PAPILDOMAS SUSITARIMAS NR. 4

DĖL NENUMATYTŲ DARBŲ

2022 m. lapkričio 30 d., Vilnius

LIETUVOS VALSTYBINIS SIMFONINIS ORKESTRAS
VILNIAUS KONGRESŲ RŪMŲ (KULTūros PASKIRTIES PASTATO - 7.10), VILNIAUS G.
6, VILNIUS

Techninės būklės 2022-02-18 įvertinimo aktas Nr.1

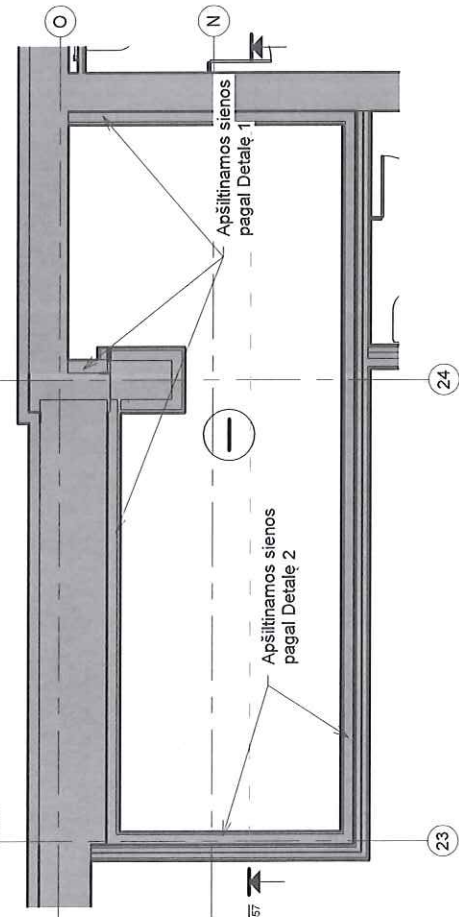
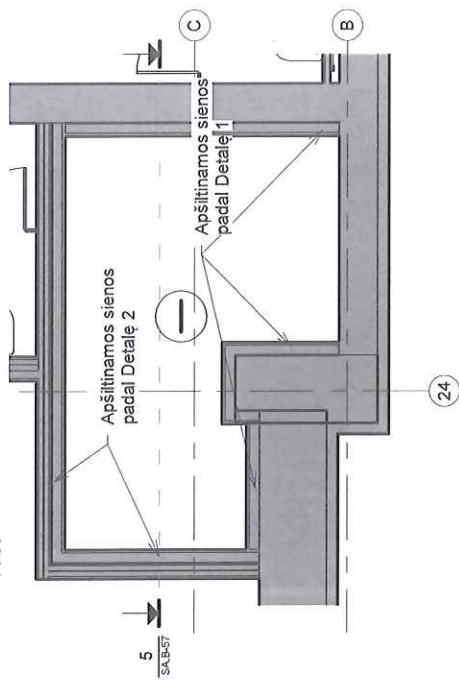
1. Scenos perdangos plokštės tarp ašių 19-22/C-N demontavimas ir naujos įrengimas technologiniams scenos keltuvams. Pagal esama situacija montuojama scenos grindų dalių pakėlimo mechanizmai netelpa po scenos grindimis ir yra neįmanomas keltuvų įrengimas. Būtina demontuoti perdangos plokštės po scena ir įrengti naują perdangą keltuvų duobei.

Objekte pradėjus vykdyti statybos darbus, ardyti/griauti numatytas konstrukcijas, paaiškėjo atskirų konstrukcinių elementų esama būklė/situacija, ko nebuvo įmanoma numatyti projektavimo darbų metu rengiant techninį projektą. Pateikiame situacijos fotofiksaciją:

Siūloma demontuoti esamas T-formos ir šalia esančias lygias perdangos plokštes ir įrengti prieduobę technologiniams keltuvams įrengiant naujai perdangos plokštę (storis t-250mm) :

Detalė 1

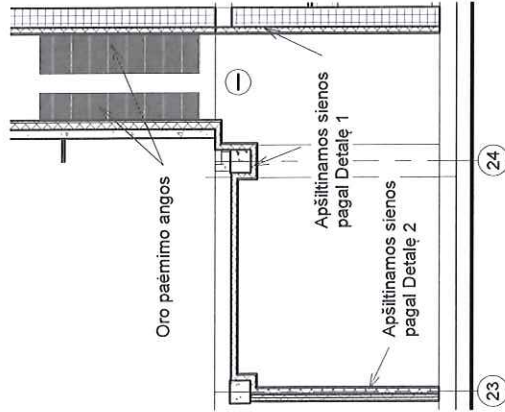
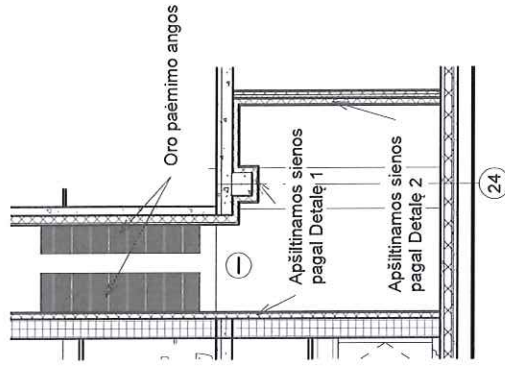
2. Techniniame projekte nesuprojektuoti techninių patalpų (ventiliacinių kamerų) Nr. R-14 ir R-15 apšiltinimo darbai. Atliekant rangos darbus nuspręsta apšiltinti šių patalpų sienas akmens vata, nes šių patalpų sienos neatitinka minimalių šiluminės varžos reikalavimų. Papildomų darbų vertė – 21.571,36 Eur su PVM. pakeitimas pagal VPI 89 str. 2 d.

Esama siena
Šilumos izoliacija:
akmens vata 100 mm
Šilumos izoliacija:
prieššvejinė vata 30 mm

GK siena W112:
Gips-kartonas-12,5x2
GW-75-profilis-(užpildyta-akmens-vata)
Gips-kartonas-12,5x2
Šilumos izoliacija:
akmens vata 100 mm
Šilumos izoliacija:
prieššvejinė vata 30 mm

Šilumos izoliacija:
Akmenų vata 100 mm - 230 m²
Šilumos izoliacija:
Prieššvejinė vata 30 mm - 230 m²

1. Pertvarkomos oro paėmimo angos papildomai apšiltinamos 100mm akmenų vatos izoliacija.
2. šilumos izoliacijos apsaugai nuo atmosferos poveikio, taip pat vėtinimo sistemos apsaugai nuo dulkių naudojama 30 mm prieššvejinė šilumos izoliacija.

D-3

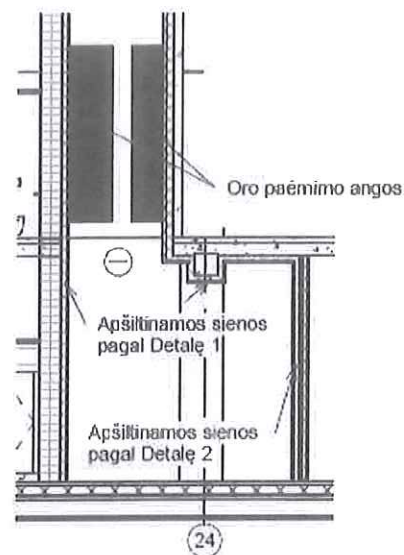
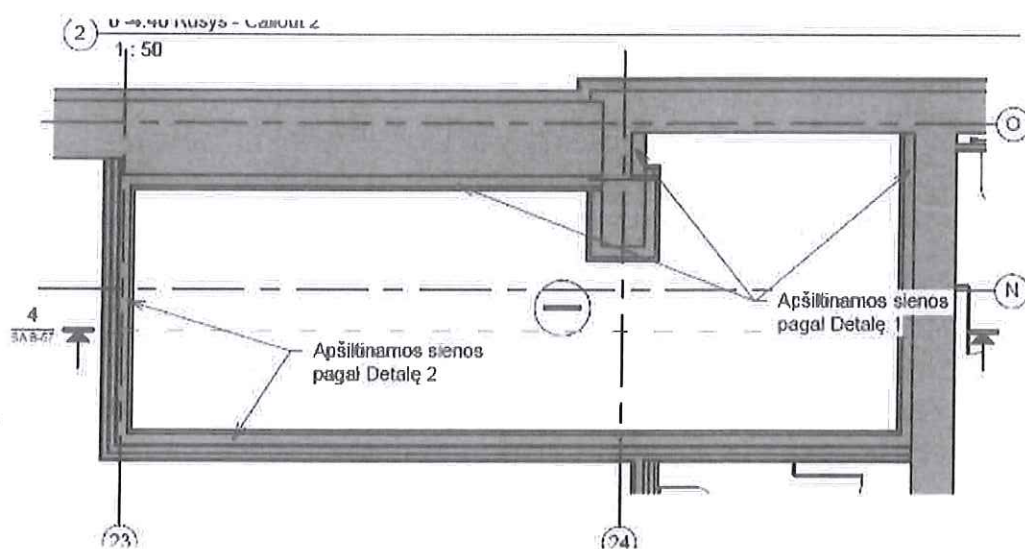
Rūsio aukšto ventiliacinių kamerų patalpose (R-14 ir R-15) rūšio aukšte ir 1 aukšte Techniniame projekte buvo nenumatytas patalpų apšiltinimas. Minimos patalpos yra naudojamos kaip oro vėdinimo šachtos, oro paėmimas vykdomas iš lauko ir patalpos oro temperatūra būna lygi lauko temperatūrai. Šachtos sienos ribojasi su šildomomis patalpomis. Dalis sienų yra plonos (12 cm kiauřymetų plytų). Esamų sienų storis netenkina minimalių šiluminės varžos reikalavimų. Projektuotojai pateikė sprendinį, kuriuo metu šios dvi patalpos būtų apšiltintos akmens vata 100 mm storio ir priešvėjinė vata 30 mm storio.

- Esama siena
- Šilumos izoliacija:
akmens vata 100 mm
- Šilumos izoliacija:
priešvėjinė vata 30 mm

Sinuloma apšiltinti esamas patalpas R-14 ir R-15 rūšio aukšte ir pirmame aukšte:

Techninės būklės 2022-08-31 įvertinimo aktas Nr.5

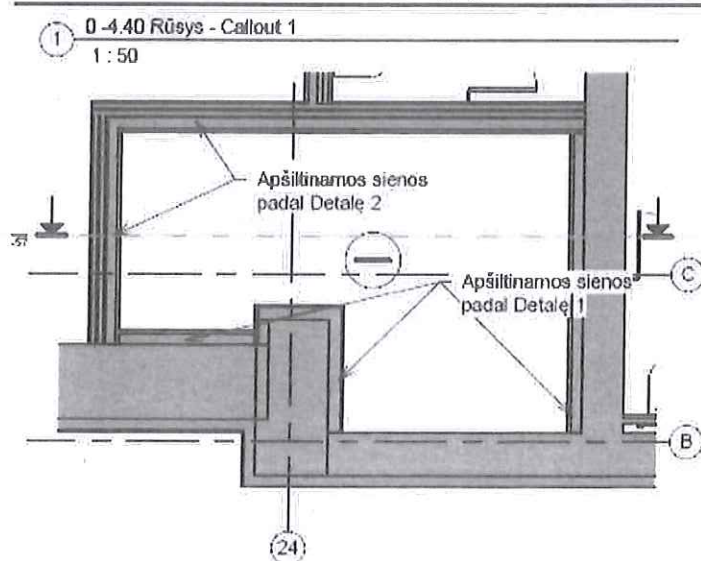
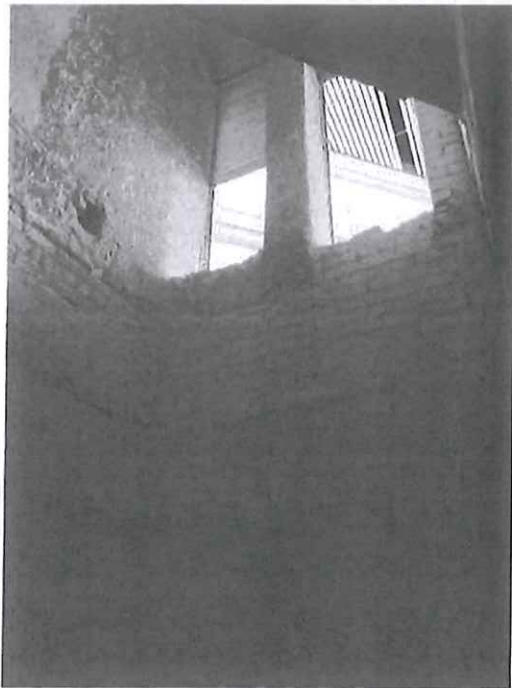
Objekte esančiose ventiliacinių kamerų patalpose (R-14 ir R-15) rūsio aukšte ir 1 aukšte Techniniame projekte buvo nenumatytas patalpų apšiltinimas. Pateikiame esamą situacijos fotofiksaciją.
